# PREŠOVSKÝ SAMOSPRÁVNÝ KRAJ

15. zasadnutie Zastupiteľstva  
Prešovského samosprávneho kraja  
dňa 26.08.2024

### **Schválenie kapitálových výdavkov nad rámec schváleného rozpočtu pre investičnú akciu „Rekonštrukcia a modernizácia multifunkčnej budovy kultúrneho centra vo Vranove nad Topľou“**

**Rekonštrukcia a modernizácia multifunkčnej budovy kultúrneho centra vo Vranove nad Topľou.**

## Zmenový list č.20 - Cenový dopad ZL č.20: 6 616,47 € s DPH

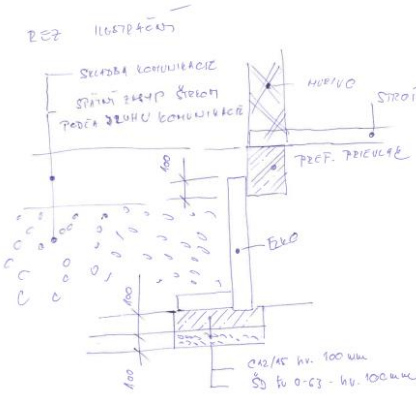
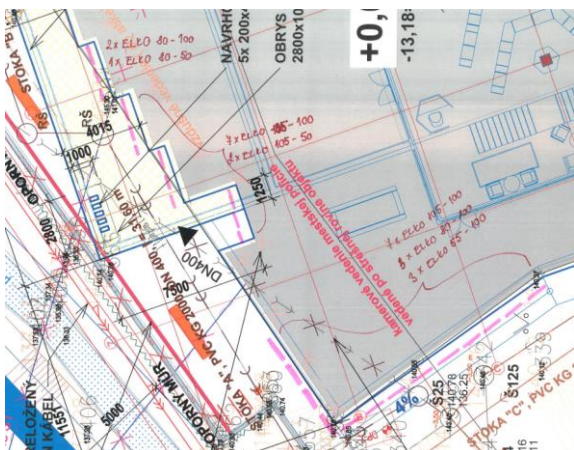
Predmet zmeny: Zatepl'ovací systém XPS hr.100 mm "hliniska" a výškové zrovnanie podlahy izoláciou Neofloor v miestnostiach č. 2.06 až 2,08.

Projektová dokumentácia neuvažovala so zatepl'ovacím systémom XPS hr.100mm na 2.PP "hlinisko", pozdĺž m.č.02.24. Projektantom bolo v zmysle zápisu v SD 05.04.2024 potvrdené, že daný zatepl'ovací systém je potrebné zrealizovať. Týmto zápisom v SD určil projektant aj výškové zrovnanie podlahy Neofloorom na 2.PP m.č.02.06, 02.07, 02.08.

*Mikropilóty pre ZP1:*

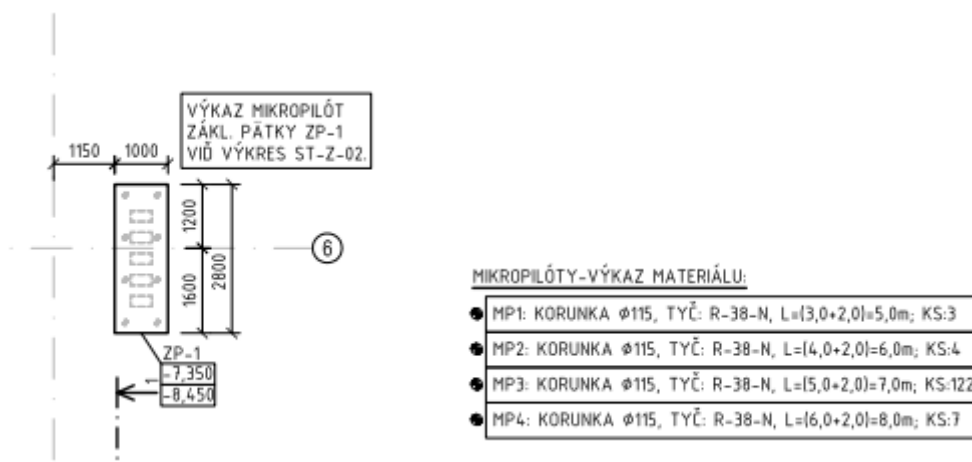
Mikropilóty pre pätku ZP1 neboli zarátané vo výkaze výmer ani v tabuľke mikropilót.

Skutočne vykonaný rozsah :

Typ mikropilóty: MAI SDA R38 N      Dĺžka mikropilóty: 10 m  
Priemer vrtnej korunky: 72/90/115 mm EX      čerpadlo: IBO-REP M 400  
Tlak dynamickej injektáže: 10 - 70 bar      Mesiac: apríl 2024

Označenie vo výkrese	Dĺžka pilóty vrátane hlavy (m)	Skutočná čas vrtania (min)	Dodaná suspenzia Cement (kg)	Dátum injektáže	Poznámka
<b>Mikropilóty</b>					
1.	10	35	250	24.4.2024	
2.	10	40	200	24.4.2024	
3.	10	41	225	24.4.2024	
4.	10	37	225	24.4.2024	
5.	10	38	225	25.4.2024	
6.	10	40	225	25.4.2024	
7.	10	42	200	25.4.2024	
8.	10	45	225	25.4.2024

Popis svetlíkov v PD v.č.02-23/1

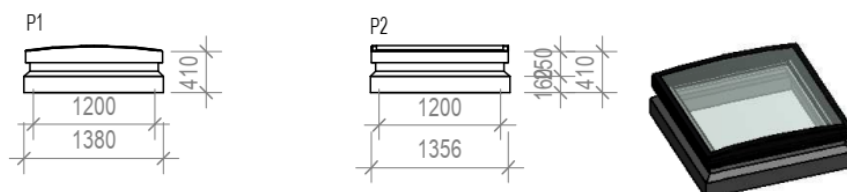
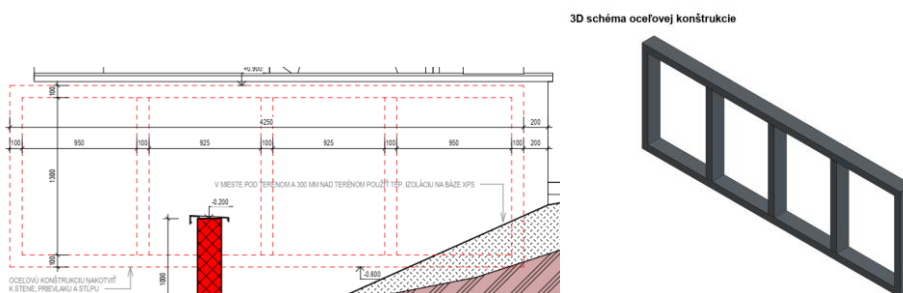
*Zdvíhacie rámy VELUX ZCE pre strešné svetlíky ozn.SS:*

Zdvíhacie rámy neboli zarátané vo výkaze výmer. Počet kusov nad sebou pre extenzívnu strechu po 4ks pre 3 svetlíky, pre terasu po 3ks pre 2 svetlíky. Celkom 18 ks zdvíhacích rámov.

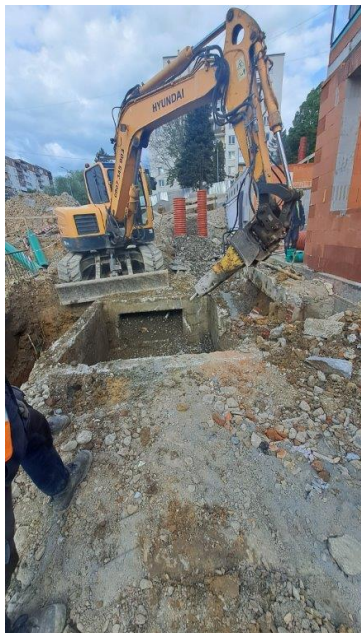
Predmet zmeny: Odstránenie podkladov v ploche z dôvodu realizácie preložky pôvodnej kanalizácie. Z dôvodu realizácie preložky pôvodnej kanalizácie, ako aj ostatných stavebných konštrukcii (nová kanalizácia, päťka ZP- 1, vybúranie pôvodného teplovodného kanála), sa odstránili podklady, ktoré bránili vytvoreniu pracovnej zemnej lávky pre dosah kopacieho stroja. Zároveň odstránené podklady výškovo nevyhovovali rekonštrukcii komunikácie v uvedenom mieste a prekladané kanalizačné potrubie sa nenachádzalo v uvažovanej polohe. Na koľko zrealizovaná kanalizácia sa nachádza pod budúcou komunikáciou, spätný zásyp bol realizovaný ŠD s čím pôvodný výkaz neuvažoval.

Stanovisko projektanta ku spevnenej ploche pred oporným múrom:

Táto pojazďová plocha bola navrhnutá na občasný pojazd nákladných vozidiel do 3,5 t.

V prípade, že po tejto ploche budú chodiť nákladné autá nad 3,5 t a 3x za deň, je potrebné navýšiť:

- hrúbku podkladnej vrstvy z CBGM na 150 mm

- hrúbku ochranej vrstvy z UM ŠD na 250 mm

Predmet zmeny: Vzduchotechnika – vetranie skladu.

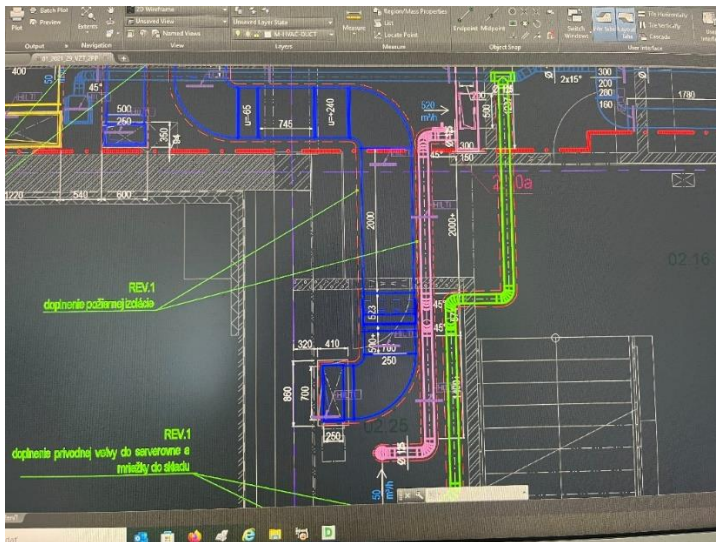
Úpravou pôvodného riešenia bude vytvorené rovnotlaké vetranie v serverovni, čím sa skoriguje návrh, ktorý uvažoval len s odvodom ... tým predídeme vytvoreniu podtlaku v miestnosti.

Výkres s novým riešením je znázornený zelenou farbou.

Vyhotovenie odbočky na prívodnej vetve zariadenia.č.:2, ktorá bude v serverovni ukončená prívodným tanierovým ventilom Ø 125mm (QVZT= 50 m3/h).

Vytvorenie mriežky v stene medzi serverovňou a skladom (sklad a serverovňa tvoria jeden požiarly úsek tzn.: mriežky stačia obyčajné).

**Zmenový list č.29 - Cenový dopad ZL č.29: 2 540,59 € s DPH**

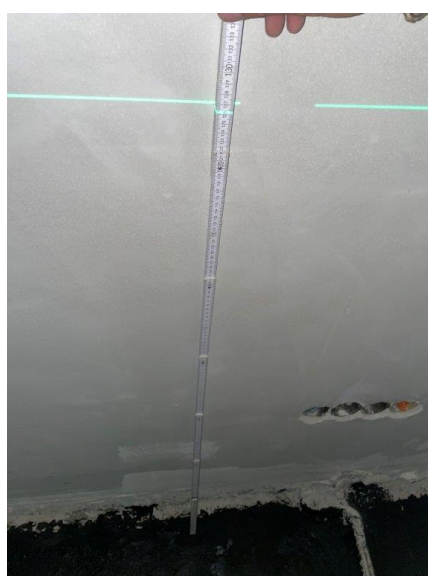
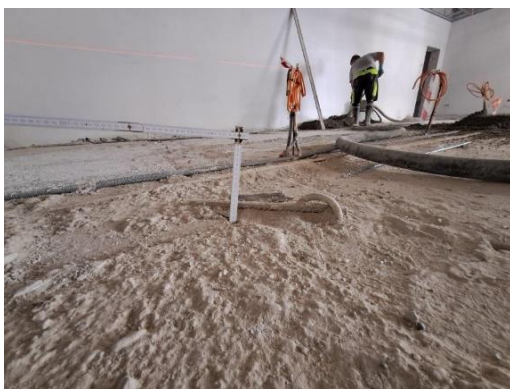
Predmet zmeny: Vykurovanie.

Rozdiely množstva tvaroviek Prestabo a Herz oproti výkazu výmer, ktoré boli zistené pri samotnej realizácii. Jedná sa o dodávky tvaroviek -oblúky, spojky, prechodky. Výkaz výmer obsahoval menšie množstvá.

**m.č.01.22**

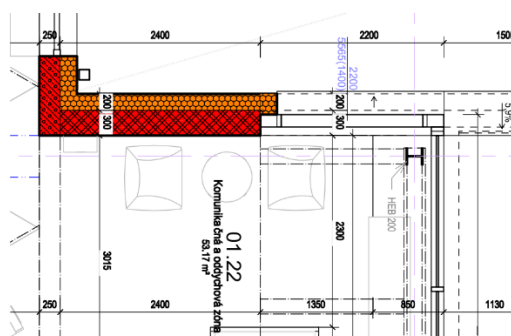
Dôvodom týchto viac prác je realizácia pórabetónového muriva sedenia a vnútorných stupňov nad rámec výkazu výmer v týchto miestnostiach:

mč. 01.22 PS14, mč. 1.02 PS9, mč.1.20 O14

Predmet zmeny: Oporné múry OM1, OM2.

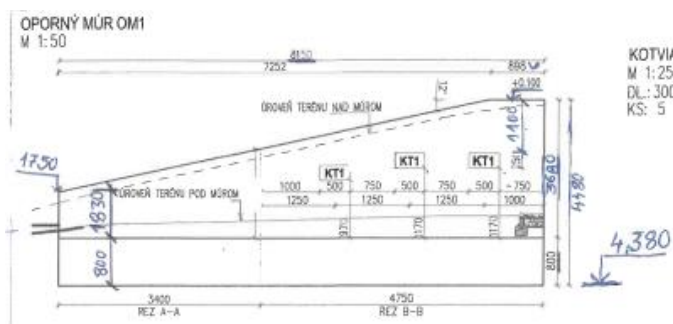
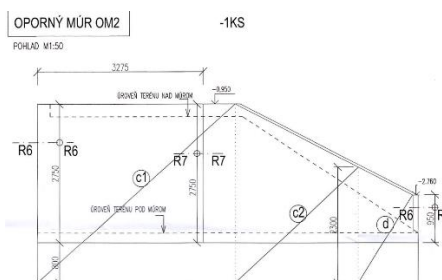
OM1- z dôvodu vybudovania novej železo-betónovej steny na 1.PP

OM2 - z dôvodu zrušenia pôvodnej vodomernej šachty

Dôvodom týchto viac prác je realizácia nových oporných múrov OM1 a OM2, ktorých potreba vybudovania vznikla počas realizácie prác na stavbe.
